## NOTAT

OPPDRAAG	10229983 Håbrubekken – grunnundersøkelser og uavhengig kvalitetssikring	DOKUMENTKODE	10229983-RIG-NOT-001
EMNE	Uavhengig kvalitetssikring av områdestabilitetsvurdering iht. NVE Veileder 1/2019	TILGJENGELIGHET	Åpen
OPPDRAAGSGIVER	Håbrubekken AS	OPPDRAAGSLEDER	Tor-Helge Vehn Antonsen
KONTAKTPERSON	Jan Magne Skanke og Rune Pedersen	SAKSBEHANDLER	Tore Jensås
KOPI	Norconsult AS v/Shaima Ali Alnajim	ANSVARLIG ENHET	10234015 Geoteknikk, Bygg og Industri Midt

Skjema for uavhengig kvalitetssikring (UAK) iht. NVEs kvikkleireveileder 1/2019				
Oppdrag		Håbrubekken grunnundersøkelser og uavhengig kvalitetssikring		
Oppdragsgiver		Håbrubekken AS v/Rune Pedersen & Jan Magne Skanke		
Tiltak til kvalitetssikring		Håbrubekken næringsareal		
Dokumentnavn UAK skjema		10229983-RIG-SKJEMA-001 UAK skjema NVE 1/2019		
Revisjonslogg skjema for kvalitetssikring:				
Dato	Revisjon skjema	Firma	Utarbeidet av	Kontrollert av

Figur 1111: Tiltaksområde under detaljregulering som områdestabilitet utredes for, er innenfor omriss markert med rosa. Figur hentet fra reguleringsplanrapporten, 5205770-RIG02.

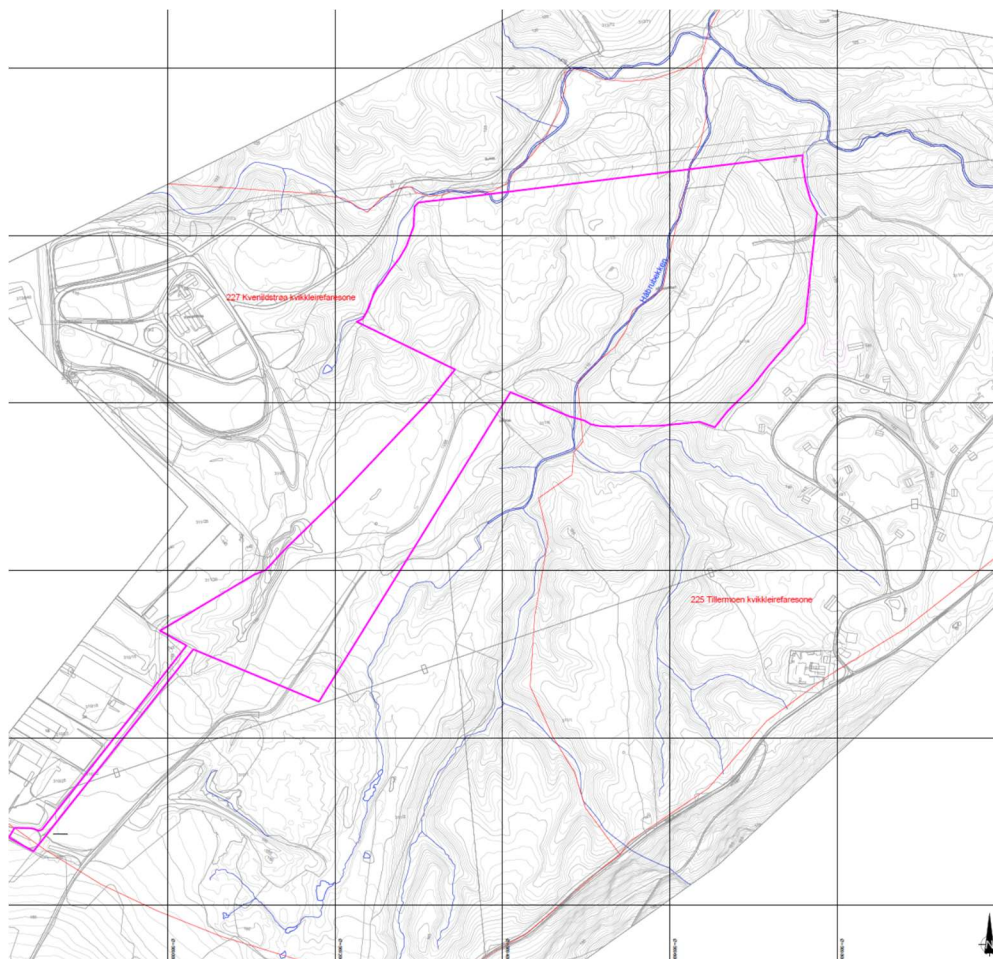
Norconsult AS har utført en vurdering av områdestabiliteten ifm. detaljregulering av næringsområde ved Håbrubekken i Trondheim kommune. Den aktuelle eiendommen innenfor reguleringsplanen er vist med rosa omriss i Figur 1.

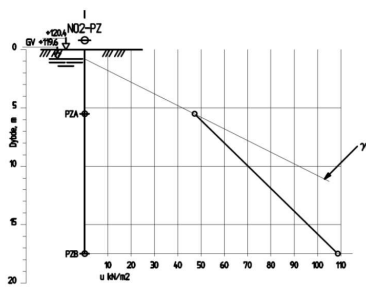
10	Lagdeling og beliggenhet av sprøbruddsmateriale	<p>Vurdering av bergoverflate i bp. 13 (profil 1, 10 og 13). Finner ikke opptegning av profil 10, som iht. utredningens kap. 5.2 skal være brukt for å få til tolkning av berg i profil 1 og 13.</p> <p>NO: Vi hadde runde rundt dette tema tidligere, der MC kommenterte på dette med pr.10: (ikke relevant å bruke pr.10), så har vi justert lagdeling etter deres kommentar og enda mer etter enighet med MC på møte den 03.05.2022 at vi går for den konservative antagelsen når det gjelder fjellforløpet, samme er brukt for profil 13. (profil 10 var et hjelpesnitt for å se fjelloverflaten i sammenheng 2-dimensjonalt).</p> <p>MC: Vi er ikke enig i at det foreligger en godkjent bergkontroll i borpunkt 13 eller at 2-dimensjonell vurdering sannsynliggjør dette bergforløpet (da vi ikke har sett det). I tillegg ble det i møtet 09.12.22 beskrevet at det var mer konservativt med å tolke dette bergforløpet med fast lag over berg, enn dypere bergkontakt med leire på berg (basert på utførte beregninger). Vi imøteser vurderinger omkring dette forklart og dokumentert i revidert rapport, før vi evt. lukker punktet.</p> <p>NO: 06/02/2023: se vedlagt PWP</p> <p>MC: Vurdert vedlagt PowerPoint mottatt 07.02.23, og ber om begrunnelse for valgt bergnivå. Vi ser det tilfredsstillende dokumentert hva som er den kritiske situasjonen. Vi ber om at argumentasjon/dokumentasjon for det som nå er dokumentert kritisk, kommer med på en oversiktlig måte i revidert rapport.</p> <p>Basert på det som nylig mottatte profil 10 viser;</p> <ul style="list-style-type: none"> <li>- Er stabilitetssituasjonen langs profilet mot nord vurdert?</li> <li>- Hva med stabilitetssituasjonen fra f.eks. NO20 eller NO21 mot vest? Vurdert? Kan se ut til å noe slakere enn profil 1 men bløtere?</li> <li>- Ber om at dette vurderes og dokumenteres i revidert rapport.</li> </ul> <p>Rev.05: NO: i versjon 2 av utredningsrapport er argumentasjon lagt inn med forklaringstekst og oppnådd resultat (basert på tidligere utsendt PWP-fil), se blant annet delkap. 6.2.</p> <p>Det er også i denne versjonen supplert med følgende:</p> <ul style="list-style-type: none"> <li>- Er stabilitetssituasjonen langs profilet mot nord vurdert? NO: i rev.02 av rapporten: ja det er gjort nye stabilitetsberegninger langs dette profilet (pr.10), se delkap. 5.8.9, 6.12 og 7.2.7. Samt tegninger V212 og V307.</li> <li>- Hva med stabilitetssituasjonen fra f.eks. NO20 eller NO21 mot vest? Vurdert? Kan se ut til å noe slakere enn profil 1 men bløtere? NO: ja det er gjort ny vurdering langs dette profilet (15) sammenlignet med stabilitetsberegninger langs profil 1, se delkap. 6.11 og 7.2.1. Samt tegning V211</li> </ul> <p>Rev. 06 (MC): Tolkningen av bergnivå i profil 1 og 15, samt lagdeling i øvre deler av disse profilene, fremstår fremdeles</p>	L

SKJEMA FOR KOMMENTARER/AVVIK			
Nr.	Ref. til rapport/ grunnlag	Kommentar / avvik	Status <sup>2)</sup>
		<p>usikkert og med et vist utslagsrom. Spesielt i og ved borpunkt 13, hvor sondering ikke utgjør en godkjent bergkontrollboring.</p> <p>Scenario-vurderinger i kap. 6.2 av rev./ver. 02 av utredningsrapport, med alternativ nr. 4 lagt til grunn for beregninger og videre vurderinger, finner vi likevel tilstrekkelig robust mtp. foreliggende usikkerheter. Dette baserer seg også på at det legges føringer for at supplerende grunnundersøkelser med kartlegging av berg skal utføres, og inngå som grunnlag for detaljprosjektering. Ref. bl.a. kap. 7.2.1.1 i rev. /ver. 02 av utredningsrapport. Saken lukkes med dette.</p>

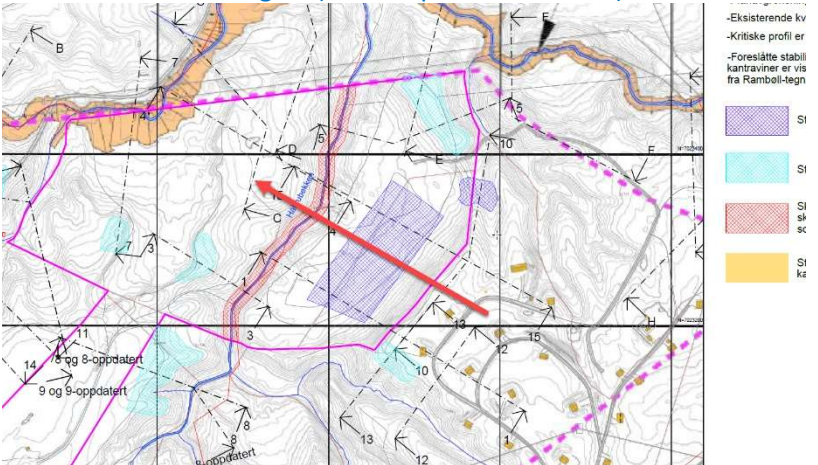
11	Sikkerhetsnivå	<p>Ref. avsnitt nr. 6 i kap. 3.3.6 i NVE 1/2019 – «ved særlig stor kompleksitet, spesielt ugunstige grunnforhold, utfordrende topografi og stor konsekvens, bør større forbedring vurderes» - Dokumenterte forbedringer varierer fra marginal sikkerhet til en del høyere sikkerhet enn krav. Hvordan vurderes dette i forhold til ovennevnte avsnitt i veilederen?</p> <p>I utredningens kap. 7.1 (10. avsnitt) omtales forskjell på glideflaters beregningsmessige sikkerhet, i forhold til hva som er vurdert å være dimensjonerende.</p> <p>Ber om at resultat fra samtlige glideflater vises, sammen med en argumentasjon/forklaring i forhold til hva som anses dimensjonerende.</p> <p><b>NO: vår vurdering til ovennevnte avsnitt er: det er vurderer/nevnt i rapport også at det vil bli mer stabilisering enn kravet, for at arealene skal bli praktisk utnyttbare (sammenhengende flate arealer). I tillegg er det ikke lagt til grunn erosjonssikring utført i 2000-tallet med heving av Håbrubekken og deler av Kvetabekken. Konservativ tolkning av grunnundersøkelser (skjærstyrke, F flere steder litt under 1,0 i beregning av nåværende situasjon) og konservativt fjellforløp.</b></p> <p><b>Det er jo vist flere glideflater (ikke bare laveste). Det er forklart hva vi mener med dimensjonerende (se siste avsnitt i kap.7.1). Ønsker MC at vi viser alle beregnete glideflater, eller er det bare enkelte som savnes? Hvis vi tar med alle, blir tegningene uoversiktlige.</b></p> <p><b>MC: Ber om at deres vurdering i forhold til nevnte avsnitt i veilederens kap. 3.3.6, kommer med i revidert rapport.</b></p> <p><b>Videre bes alle øvrige glideflater (som til nå ikke har vært tatt med) også vist/tegnet opp, f.eks. i egen tegning, utklipp i rapporten, eller utklipp i nytt vedlegg til revidert rapport. Dette sammen med argumentasjon/forklaring på hva som anses dimensjonerende og hva som ikke anses dimensjonerende (evt. i tabell).</b></p> <p><b>F.eks. ved borpunkt 13 kan det stilles spørsmålsteget til «konservativ tolkning» siden glidesirkler går langs berg, noe som ofte ikke er direkte konservativt.</b></p> <p><b>MC: Ser ikke at dette punktet er kommentert i rev.03 av loggen fra Norconsult. Forventer punktet ivaretas ved ny revisjon av rapporten.</b></p> <p><b>NO: Argumentasjon ift kap 3.3.6 i NVE 1/2019 er nå innarbeidet (versjon 2 av utredningsrapporten). Supplerende glideflateberegninger legges til i oppdaterte tegninger når dette er aktuelt, se f.eks. teg, V300-rev01.</b></p> <p><b>Rev. 06 (MC): Vi finner denne saken nå tilfredsstillende dokumentert iht. føringer i NVE 1/2019. Punkt lukkes.</b></p>	L

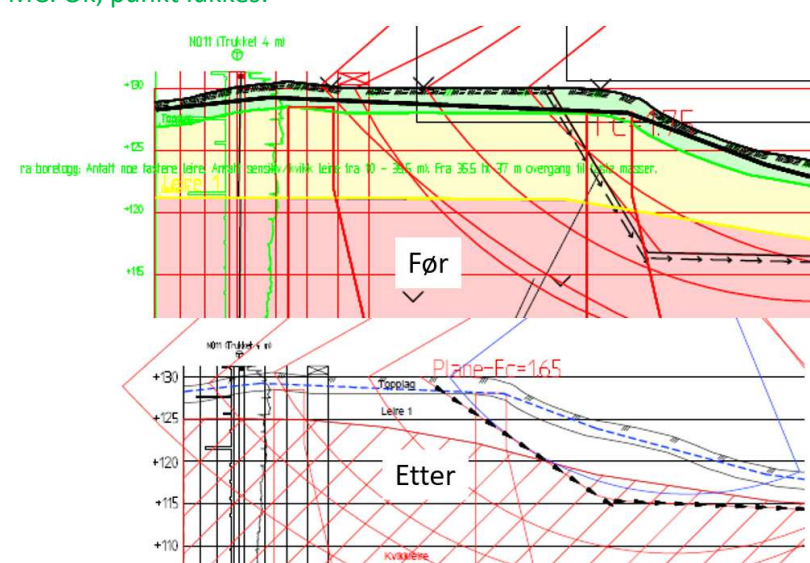
18	Kap.6.2 Profil 1	<p><b>A:</b>          Boring 13 har ikke bergpåvisning og berg tolket på antatt bergoverflate. I figur 15, er snitt tilsvarende som det vist oss i e-post mottatt i løpet av høstens kontrollprosess. Her er også berg anlagt under boring 13, og ikke «midt i sonderingen». Finner det dermed ikke konsistent ifm. hvordan det er tolket i snittet. <b>Svaret finner du ved å se på tegning V200.</b>  <b>NO:</b> figuren kun ment å vise hva vi mener med «mage» og «Bue», forklart i tekst, under figur 15 og er henvist til tegning V200. Tema er diskutert på møte den 03-05-2022 og beregningsmodell/grunnlag riktig iht. til enighet på møte.  <b>MC:</b> Vi er ikke enig i forutsetning av bergforløp for bp. 13. Punkt opprettholdes åpent inntil utfyllende forklaring/dokumentasjon forelegges (ref. pkt. 10).  <b>MC:</b> Ser ikke at dette punktet er kommentert i rev.03 av loggen fra Norconsult. Forventer punktet ivaretas ved ny revisjon av rapporten.  <b>Rev. 06 (MC):</b> Se kommentarer for kontrollpunkt 10. Delpunkt lukkes.</p> <p><b>B:</b>          Omtales i kap. 7.2.1 at det er benyttet konservative antakelser. Glidesirkler er her svært avhengig av bergforløpet, og det kan stilles spørsmålstegn til hvor konservativt dette blir tolket (<b>svaret er: F=0,91</b>). Hvordan er argumentasjonen til hvordan kvikkleirelaget og «fast grunn» er tolket mot bergoverflata? <b>Beskrevet i kap. 6.2.</b>  <b>MC:</b> Vi er ikke enig i forutsetning av bergforløp for bp. 13. Punkt opprettholdes åpent inntil utfyllende forklaring/dokumentasjon forelegges (ref. pkt. 10).  <b>MC:</b> Ser ikke at dette punktet er kommentert i rev.03 av loggen fra Norconsult. Forventer punktet ivaretas ved ny revisjon av rapporten.  <b>Rev. 06 (MC):</b> Se kommentarer for kontrollpunkt 10. Delpunkt lukkes.</p> <p><b>C:</b>          Ville det vært naturlig med et C-profil ved punkt 13? <b>ja, det står en C-profil ved siden av punkt 13, se tegning V200. øverste lag i punkt 13 er drenert.</b>  <b>MC:</b> Bergforløp må legges så riktig som mulig, uten at dette legges til grunn for justeringer når sikkerhetsfaktor &lt; 1.0. Slike justeringer må gjøres med forsiktighet for ikke miste «det sanne bildet».  <b>MC:</b> Ser ikke at dette punktet er kommentert i rev.03 av loggen fra Norconsult. Forventer punktet ivaretas ved ny revisjon av rapporten.  <b>Rev. 06 (MC):</b> Se kommentarer for kontrollpunkt 10. Delpunkt lukkes.</p>	L

<p><b>D:</b>          For etablering av motfylling, reduseres sikkerheten mot Håbrubekken. Det må dokumenteres, og pga. forverring av stabilitet må det benyttes sprøhetsfaktor (nevnt i avsnitt 8 kap.7.1). Er det i den forbindelse den mest kritiske profilet ned mot Håbrubekken å benytte profil 1 til å dokumentere dette? <b>Pr. 1</b> representant for den delen av området, se tegning V300 der forbedring av F vises, motfyllingen begynner langt bak nedre skråningen, dokumentert med beregninger at den ikke vil forverre stabiliteten nede mot bekken, både sirkulær og plane.</p> <p><b>MC:</b> Stabilitet av motfylling må dokumenteres iht. veilederen (<math>F=1,61</math>). Punktet beholdes åpent. Vi vurderer kritisk sirkel nå blir lengre nord enn for profil 1 (etter motfylling er etablert).</p> <p><b>MC:</b> Ser ikke at dette punktet er kommentert i rev.03 av loggen fra Norconsult. Forventer punktet ivaretas ved ny revisjon av rapporten.</p> <p><b>Rev.06 (MC):</b> Vi forstår det slik at Norconsult har dokumentert stabiliteten fra motfylling i nytt snitt 15, sammen med snitt 1. Det beskrives avstander og diverse detaljer omkring bygg i kapittel 8.2, rundt denne problematikken. Vi finner imidlertid at snitt 1 og 15 ikke er representativt for hele området mellom disse to snittene, sett ut fra terrengform og nærhet til planlagt bygg. Før vi kan stille oss bak at foreslått motfylling har tilfredsstillende sikkerhet iht. krav (1.61), må det i rapport dokumenteres for et snitt omtrent midt mellom snitt 1 og 15 (ref. rød pil i skisse under).</p>  <p><b>Rev.07:</b> NO: Det er tatt et nytt snitt ved samme plassering vist på skisse over, snitt 18. Stabilitetsberegninger er utført for å sjekke påvirkningen av det foreslåtte stabiliserende tiltaket (motfylling) og planlagt bygg på stabiliteten av skråningen ned mot bekken. Beregninger viser at verken stabiliserende tiltak eller planlagt fremtidig bygg vil medføre forverring av stabiliteten. Se beregningsresultat i vedlagt tegning V410.</p> <p><b>Rev.08 (MC):</b> Ok, stabilitet er dokumentert og delpunkt lukkes. Kontrollpunktet kan dermed også lukkes.</p>

SKJEMA FOR KOMMENTARER/AVVIK			
Nr.	Ref. til rapport/ grunnlag	Kommentar / avvik	Status <sup>2)</sup>
		<p><b>E:</b>            Krav til prosentvis forbedring 1.01 med 10% = 1.11, ikke 1.10.            Samme gjelder for 7.2.2 / 7.2.5. <b>NO: dette er hensyntatt til i selve forbedringen, større enn 1,10. Retter opp teksten.</b>  <b>MC: OK</b>  <b>NO: 06/02/2023: se vedlagt PWP</b></p> <p><b>MC:</b> Uklart hva siste kommentar av 06/02/2023 henviser til. Virker ivaretatt ut fra forklaringer og PowerPoint. Henviser til vår kommentar i kontrollpunkt 10.  <b>Rev.05: NO: henviser til svar under kontrollpunkt 10 øverst.</b>  <b>Rev.06 (MC): Ok. Delpunkt lukkes.</b></p>	
19	Profil 3	<p>Hvilket C-profil er benyttet helt til høyre/øst i snittet? <b>Programmet lager selv C-profil (ekstrapolering / vannrett ISO-linje)-vi mener det er konservativt.</b>  <b>MC: Ok, punkt lukkes.</b></p> <p>Tabell 20, inkludere beregninger mot vest hvor det er stabilitet under krav. <b>Poenget er å bare liste de laveste F som er forbedret i tabellene. Andre er vist på tegningen (den er over 1,4, se teg.V301).</b>  <b>MC: Ok, punkt lukkes.</b></p> <p>Det er vist et dobbelt C-profil i snittet.  <b>NO: Forklart i tekst (for å vise hvilken c-profil som er økt for å få 1, siden F mindre enn 1 er vist også på teningen, og siden det er kun noen av C-profilene som er endret og ikke alle)</b>  <b>MC: Ok, takk for forklaring. Punkt lukkes</b></p>	L
